CONSEIL MUNICIPAL Du 24 février 2025

IV. PLUi-H : Avis sur le projet d'arrêt

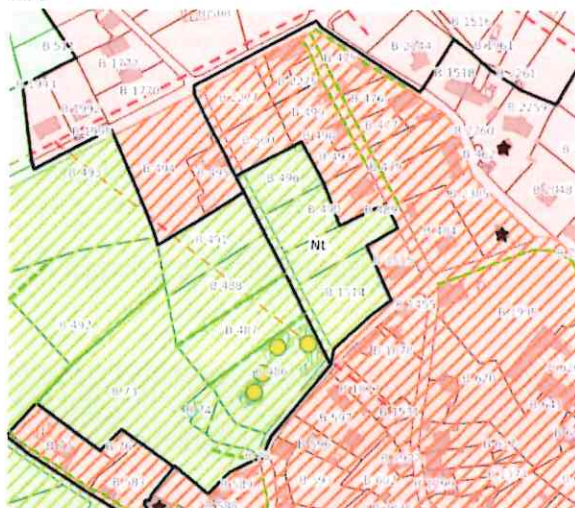
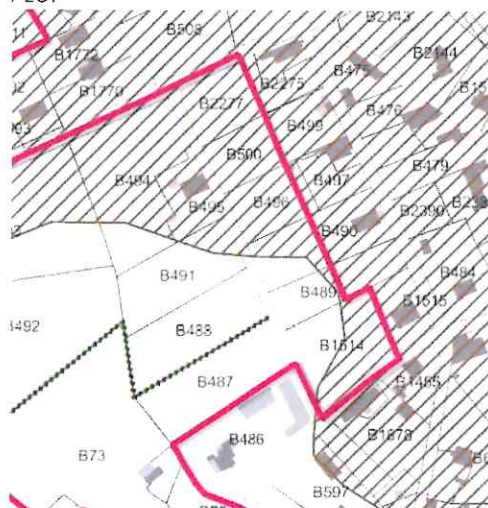
1. Intégrer la parcelle B2277 dans la zone UB2 car celle-ci est en cours de construction et raccordé au réseau d'assainissement collectif.

Actuellement en zone Ub et zone N dans le PLUi

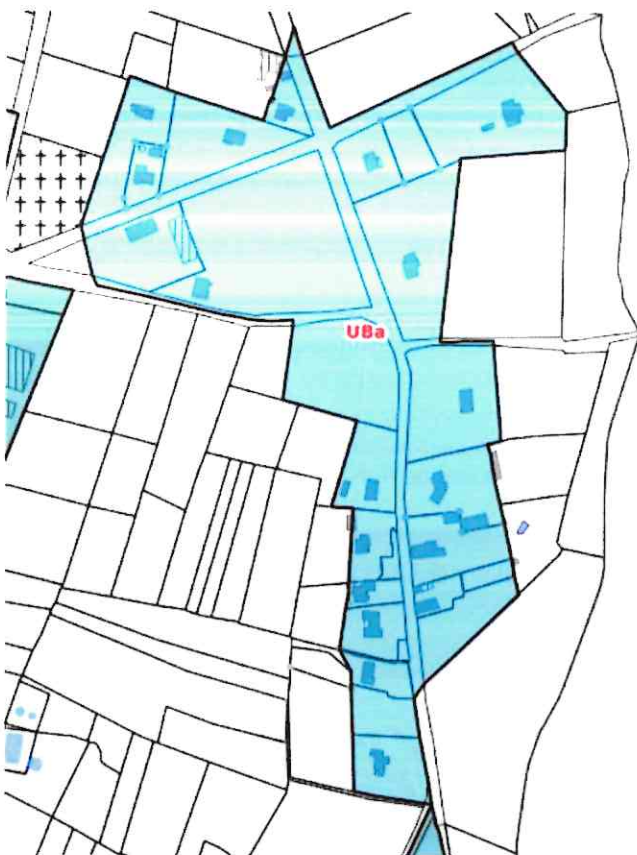
2.Nous avons actuellement autour de la briqueterie du Croc (classé monument historique) un zonage Nt mais dans le zonage du PLUi cette zone est passé en N.

Passer les parcelles B489 et B1514 en Nt ou placer un espace réservé.
